Vysvětlení zadávací dokumentace č. 16

Číslo veřejné zakázky: **P20V00000044**

Název veřejné zakázky: **Rekonstrukce Městské knihovny Frýdek-Místek, Hlavní 111**

1. Položka výkazu výměr č.428

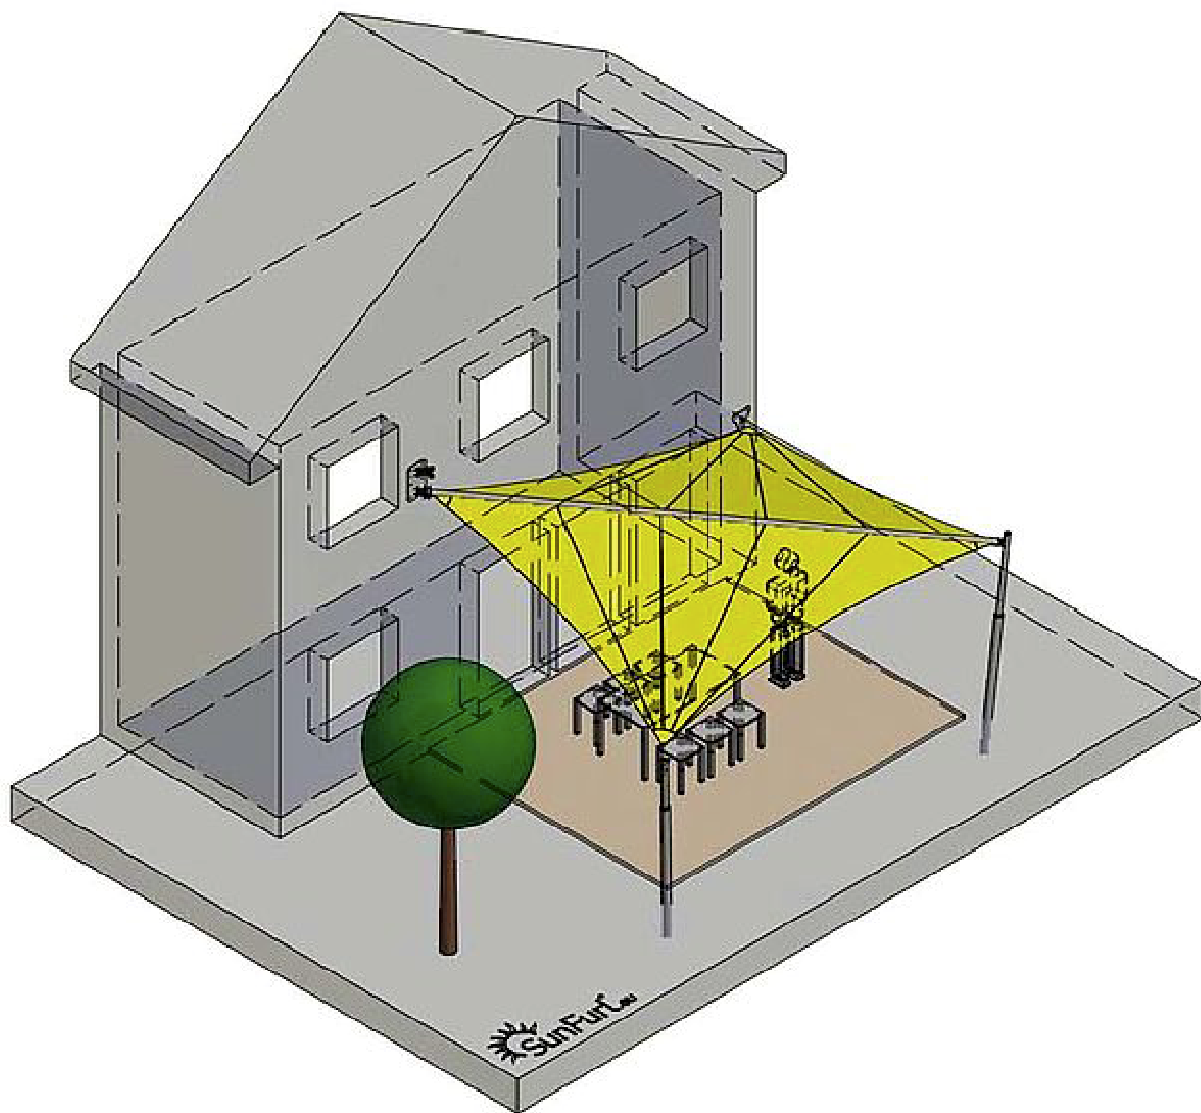
D+M Markýza pro zastínění terasy ve 4.NP, rozměr zastíněné plochy 7,0 x 6,2m, textilní markýza svinovaná na vřeteno	ks	1,000
---	----	-------

Na základě informací od dodavatelů markýz, nelze dodat markýzu s větším výsuvem než 4-5 m, a to kvůli větru, větší výsuv už by neodolal větru a museli by se udělat dodatečné konstrukce, a to už by byla spíše pergola.

Prosím o informaci, zda stačí dodat markýzu s šířkou 7 m a výsuvem 4 m, což je běžné a dostatečné.

V projektu je uvažováno se sluneční plachtou s diagonálním vřetenem pro navíjení plachty a el. pohonem svinování. Tyto plachty lze použít až do ploch 45m2 za použité 1ks. Viz obrázek.
